リコール届出番号	外 1065	リコール開始日	平成 15 年 12 月 4 日
不具合の部位（部品名）	座席ベルト		
基準不適合状態にあると認める構造、装置又は性能の状況及びその原因	運転者席及び助手席のシートベルトの巻き取り装置の巻き取り用スプリングの張力が不足しているため、シートベルトを引き出した際、巻き取りが不十分となるものがある。そのため、プリテンショナーが作動しない衝突等の際、乗員を十分に拘束できないおそれがある。		
改善措置の内容	全車両、前席座席ベルトを対策品と交換する。

リコール対象車の主要諸元

改善箇所説明図

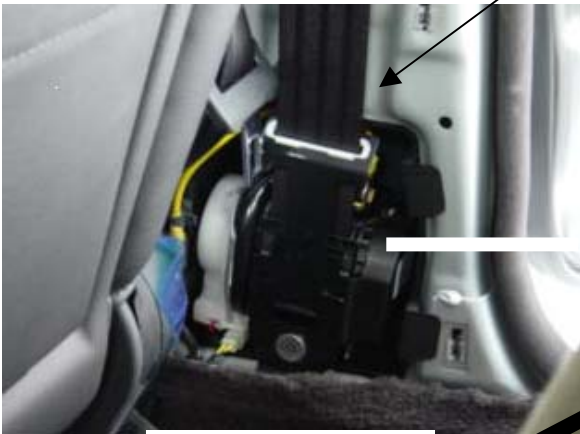
運転者席及び助手席のシートベルト巻き取り装置の巻き取り用スプリングの張力が不足しているため、シートベルトを引き出した際、巻き取りが不十分となるものがある。そのため、プリテンショナーが作動しない衝突等の際、乗員を十分に拘束できないおそれがある。

識別表示：対策品は左側用...白色ステッカ、右側用...黄色ステッカを貼布する。

全車両、前席座席ベルトを対策品と交換する。
